ÚZEMNÍ PLÁN MĚSTA BRNA

Textová část odůvodnění Příloha č. 5
kapitola 19

VYHODNOCENÍ PŘIPOMÍNEK

**d) Opakované veřejné projednání upraveného Návrhu z roku 2021
(prosinec)**

Příloha 10

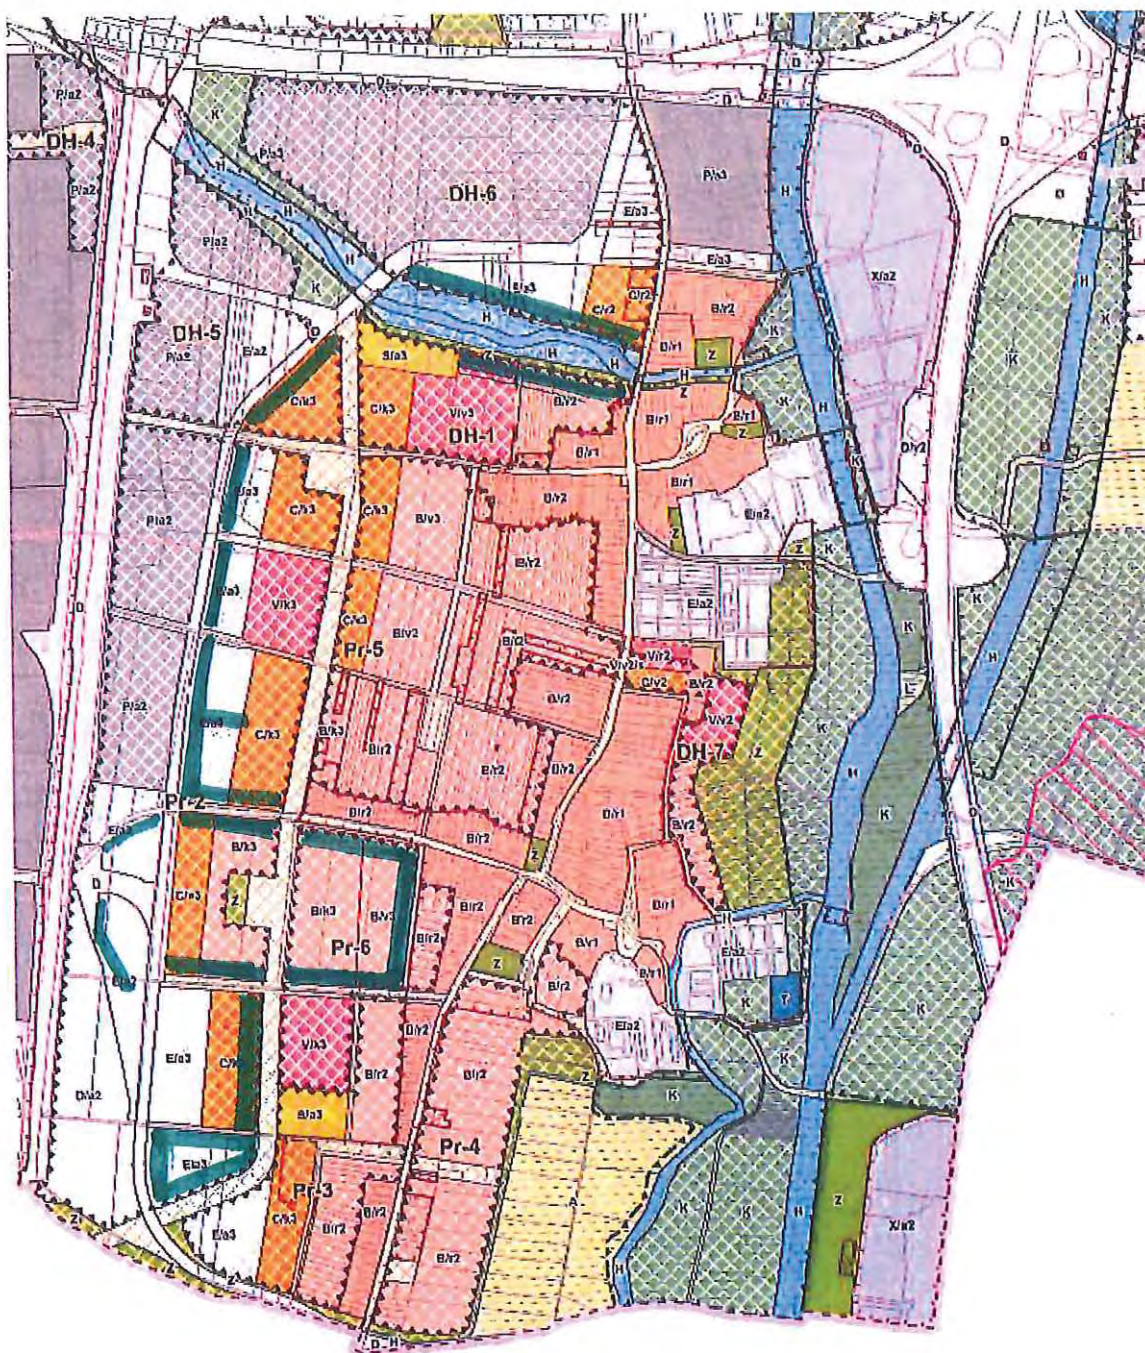
Doplnění prostoru veřejných prostranství a zeleně podélně a vertikálně v oblasti DH-1, DH-5, DH-6, DH-7, Pr-2, Pr-3, Pr-5, Pr-6 zejména:

- v blízkosti všech veřejných vybaveností (MŠ a ZŠ, adt.) a v sousedství vodních toků, které slouží občanům MČ k rekreaci
- podél řeky Leskavy – doplnění zeleně v podobě meandrů zadržujících vodu v daném území.
- vertikálním pásem zeleně od řeky Leskavy až po Modřice oddělit stávající a novou zástavbu od prostoru výroby a skladování podél železničního koridoru.

Příloha 11

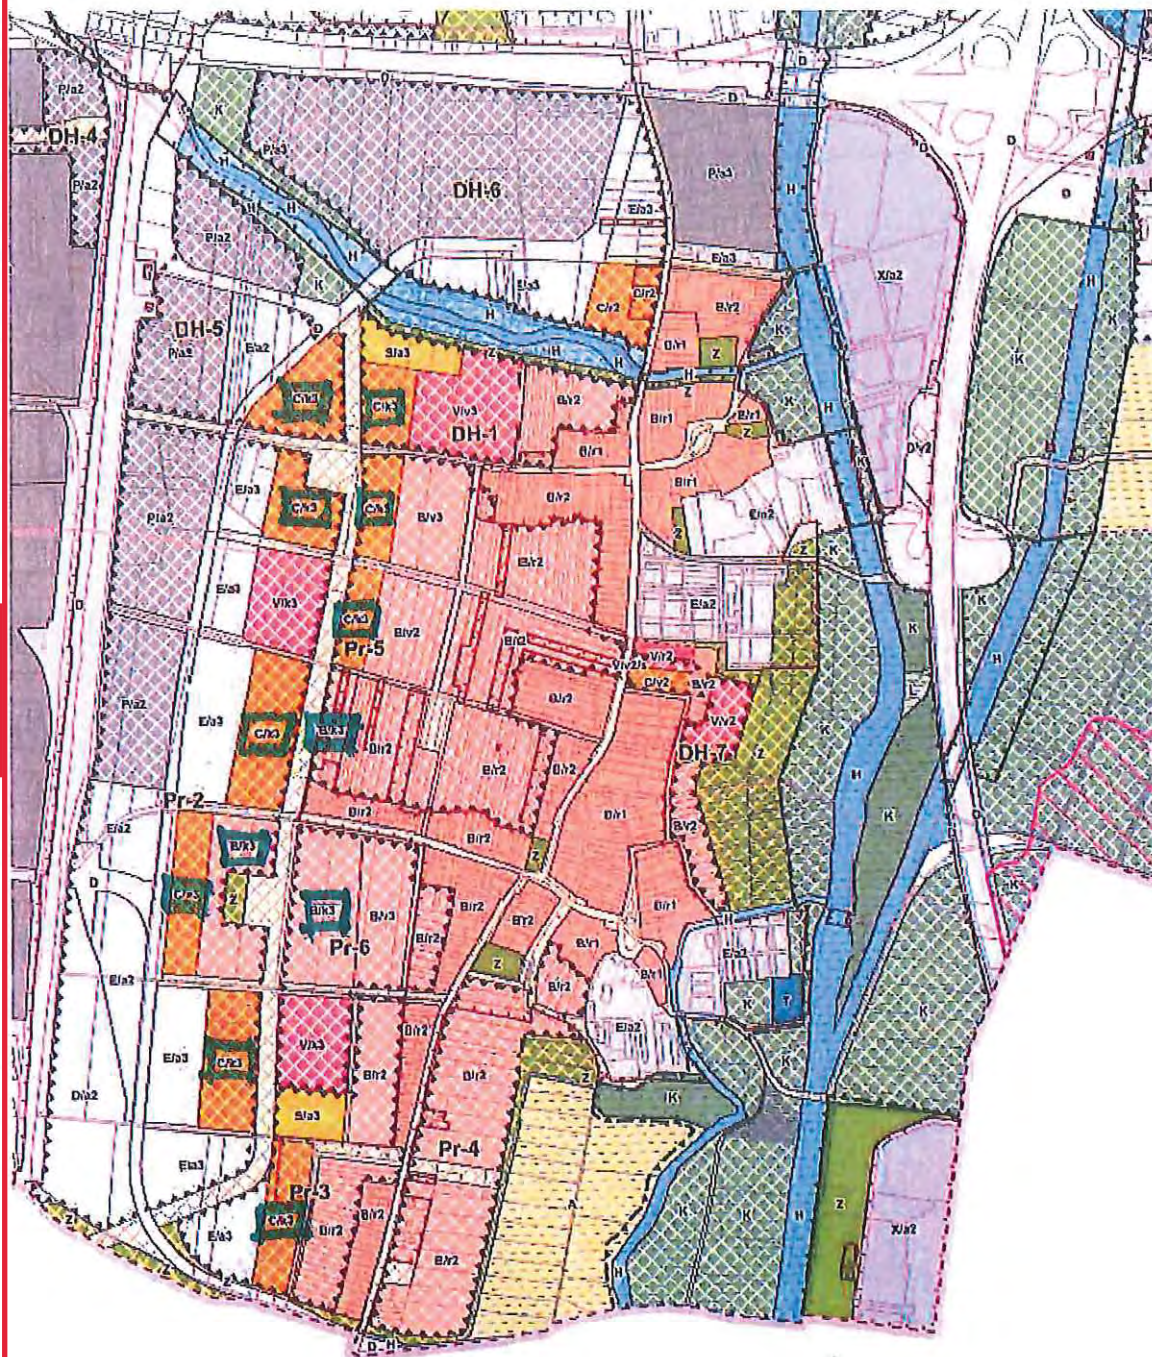
- Pr-2, Pr-3, Pr-5, Pr-6, DH-1, DH-5 - změna výškové úrovně zástavby v oblasti z původní výškové úrovně 3 na 2.

Příloha 12

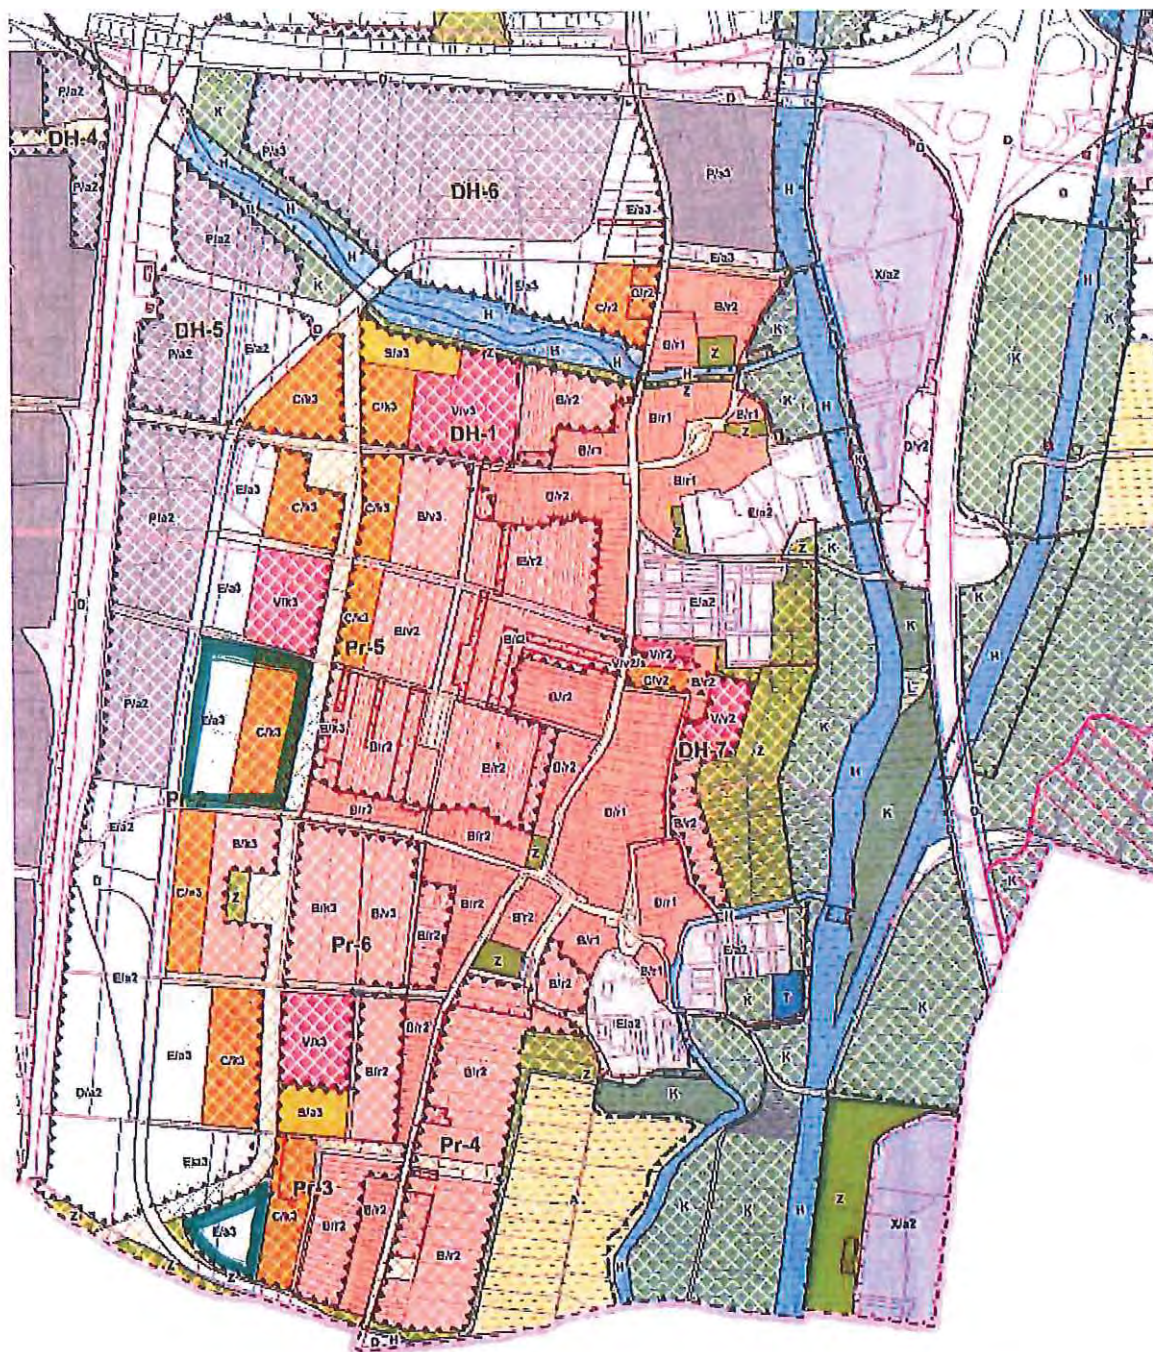
- Pr-2 - změna funkčních ploch v oblasti z původního C/v3 a E/a3 na B/v2
- Pr-3 - dále změna plochy v oblasti z E/a3 na B/v2

Příloha 13

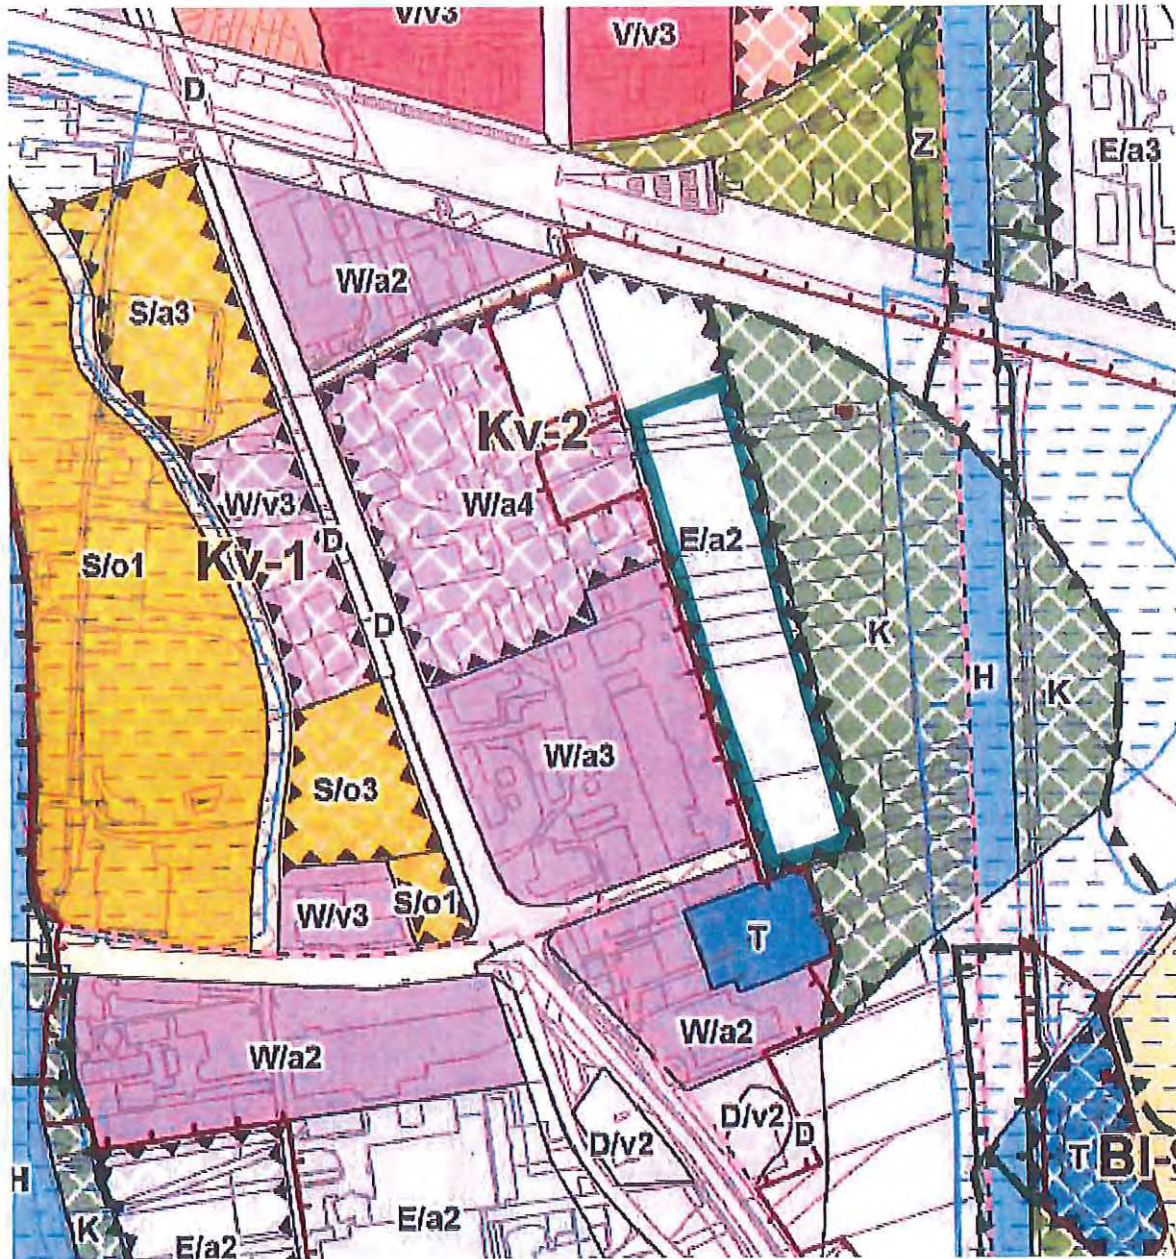
Kv2 – část plochy E/a2 při trase VMO ponechat a zbývající část změnit na C/v3.

Příloha 14

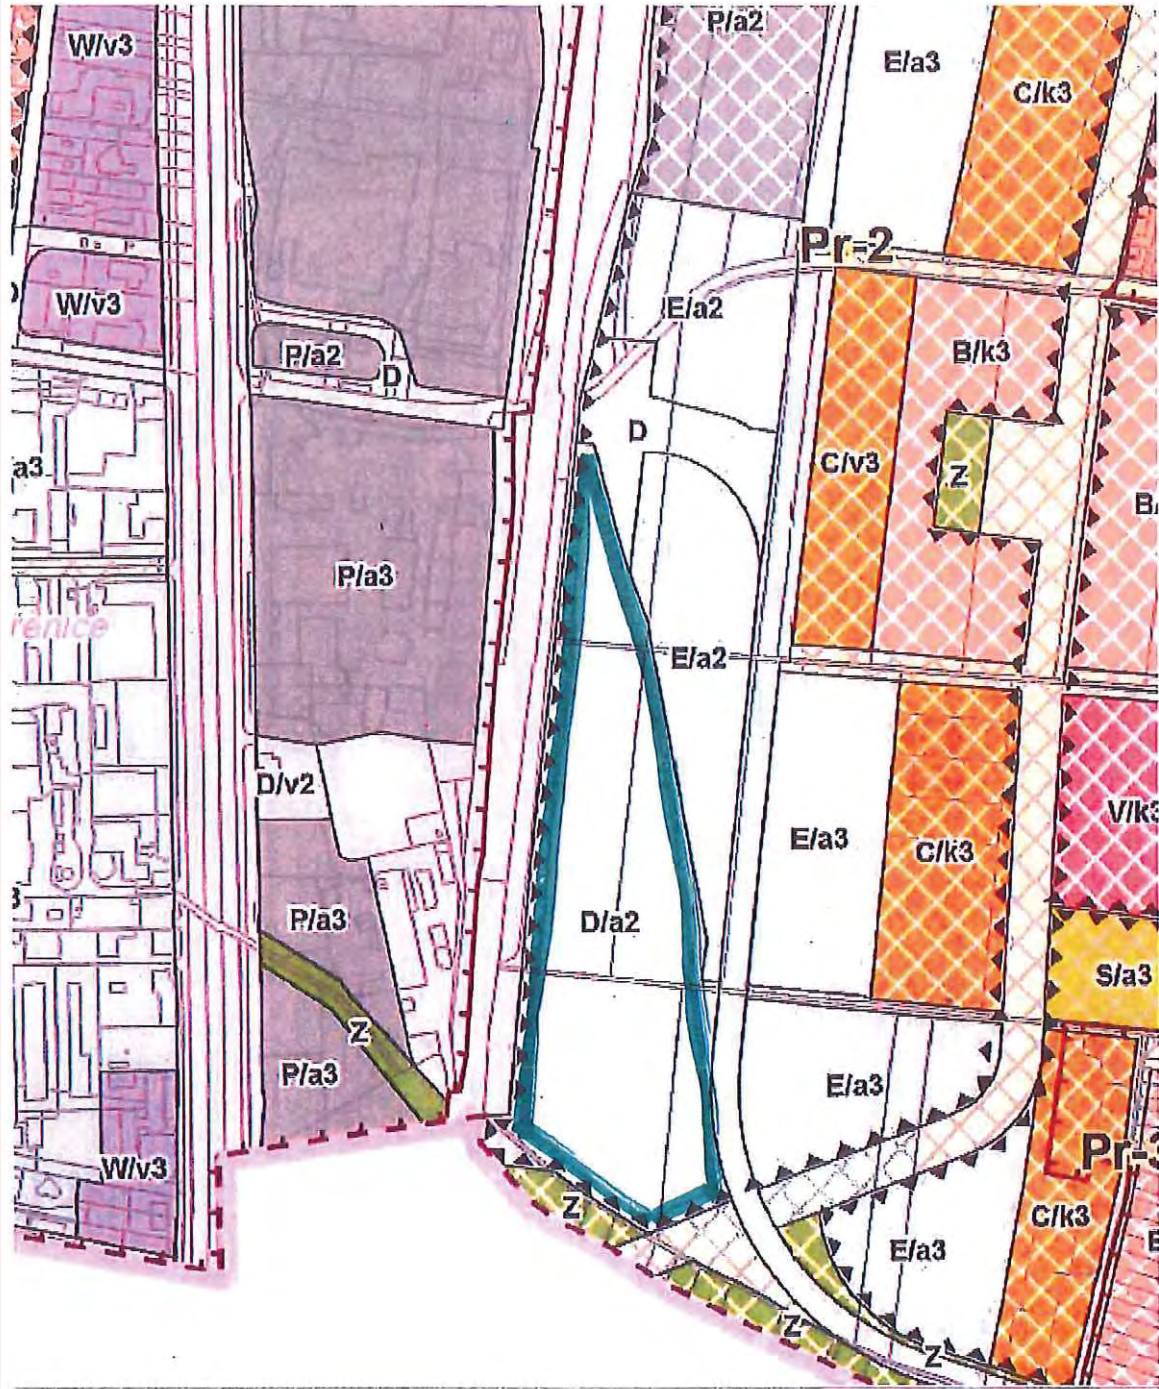
Pr-2 (plocha u trati na hranici s Modřicemi) změna funkčních ploch z původního D/a2 na E/a2

Příloha 15

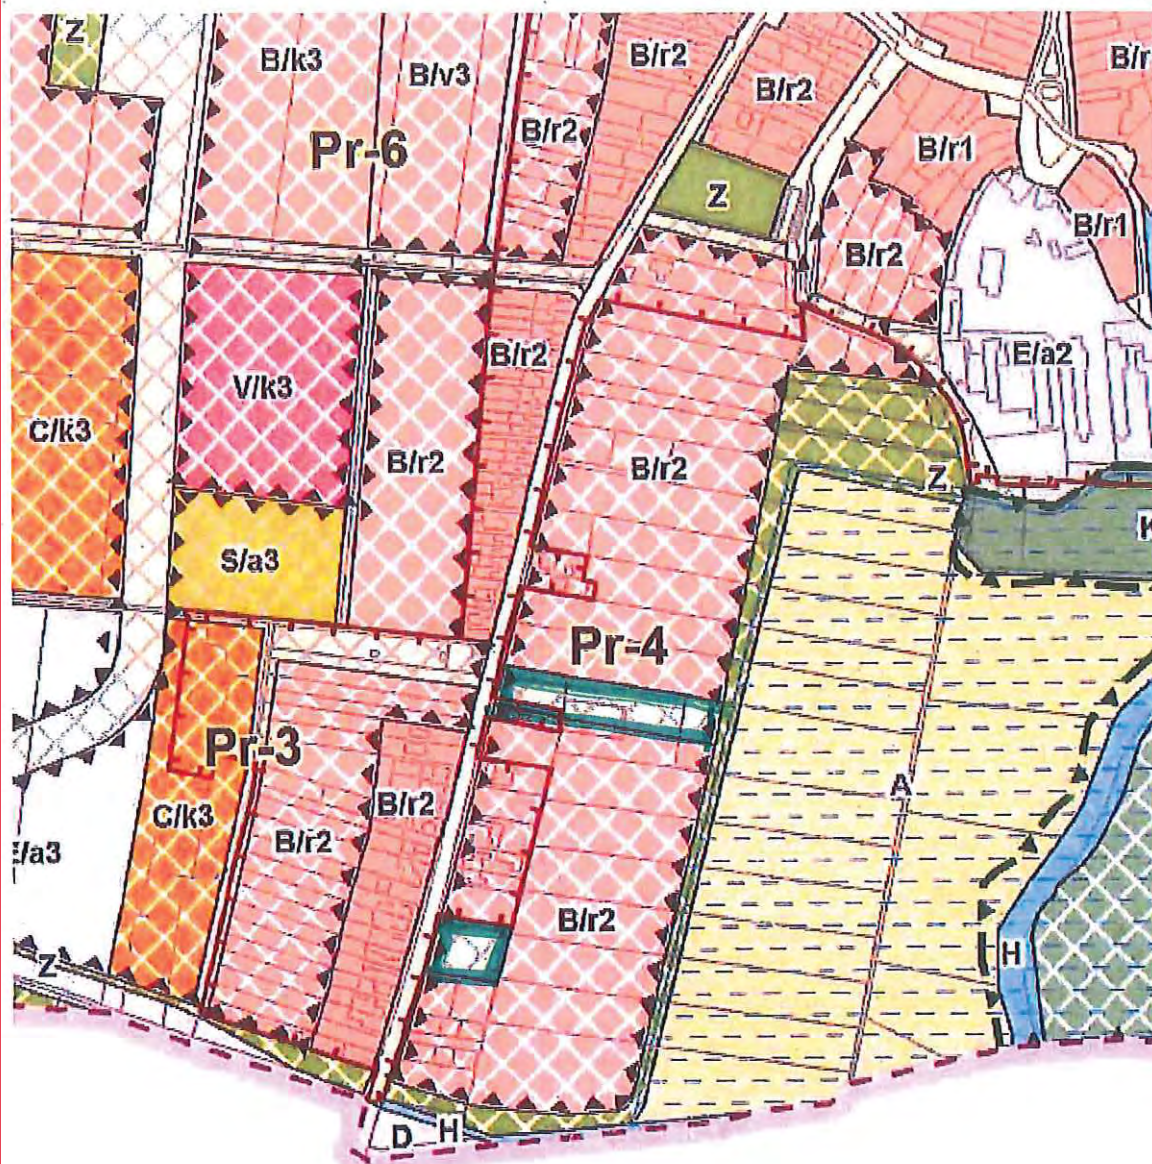
Pr-4 (pozemky parc. č. 915/26, 915/19, 915/18, 916 k.ú. Přízřenice) upravit změněné plochy veřejného prostranství na nezbytně nutný rozsah v souladu s projednávanou směnou těchto dotčených pozemků.

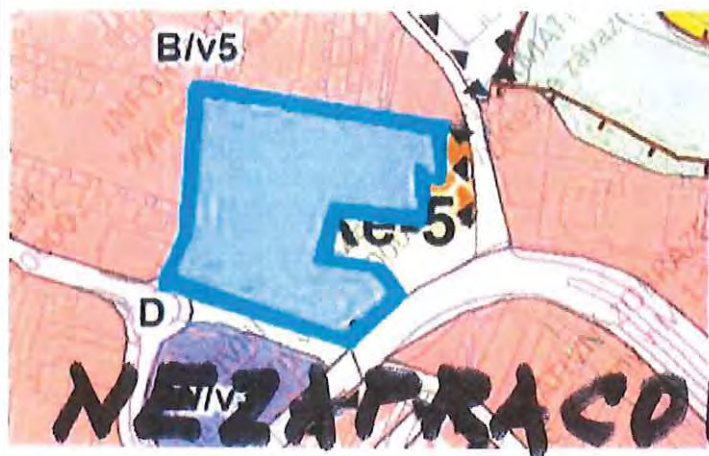
d) ZMČ s ch v a l u j e podání připomínky k návrhu ÚP spočívající ve změně plochy C/v4 na plochu C/v2 v rozvojové lokalitě Ke-5 Kohoutovice centrum v rozsahu viz obrázek:

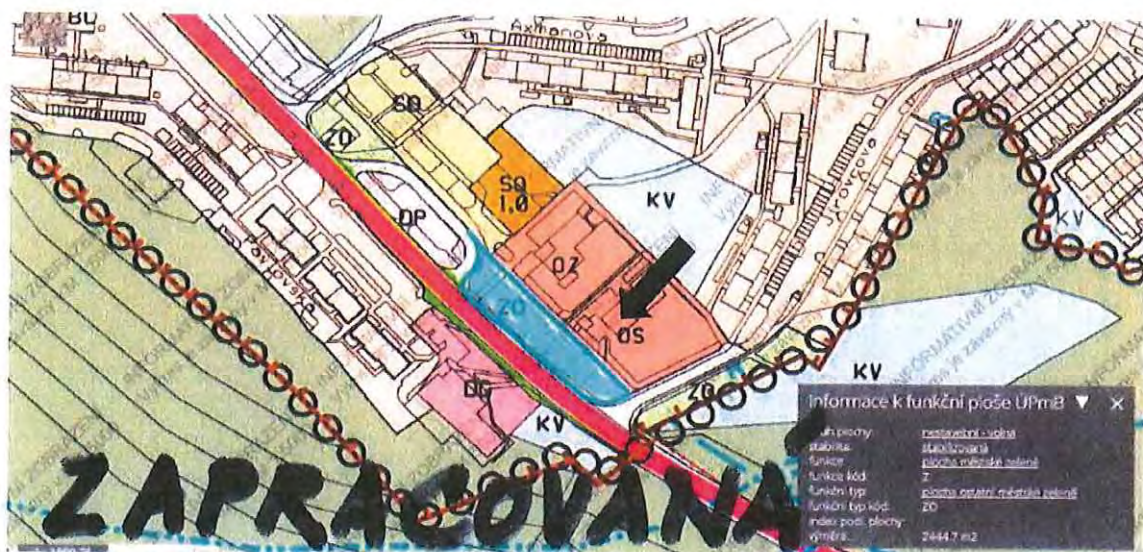
I. Zeleň při ulici Libušina třída na konci zástavby vpravo od komunikace směrem na Nový Lískovec (v návrhu ÚP plocha označena kódem B/v5)

II Zeleň na konci ulic Myslivní a Jírovceva (v návrhu ÚP plocha označena kódem B/r2)

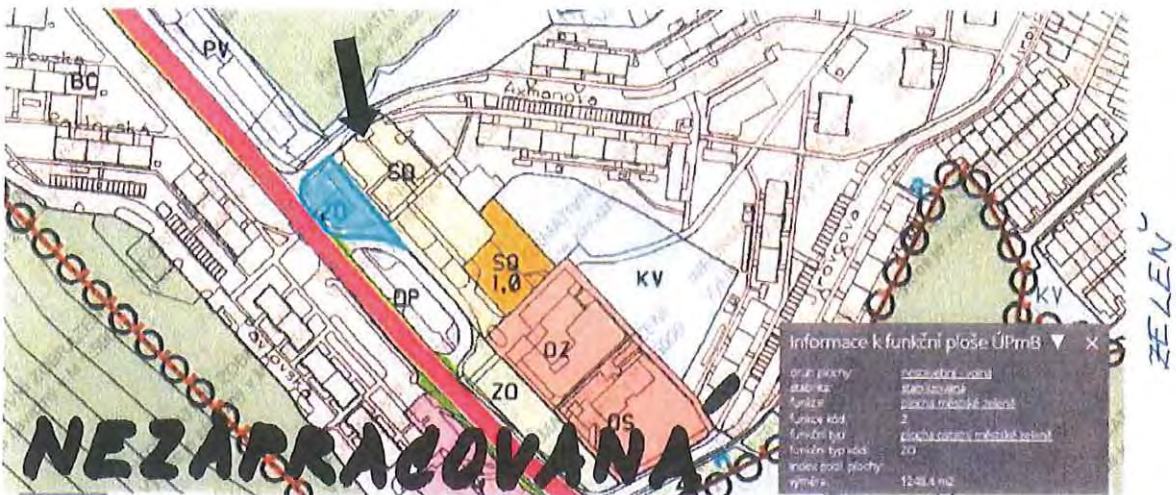
IV. Zeleň při ulici Libušina třída mezi trolejbusovou smyčkou Jírovcova a vjezdem na ulici Axmanova (v návrhu ÚP plocha označena kódem C/v3)
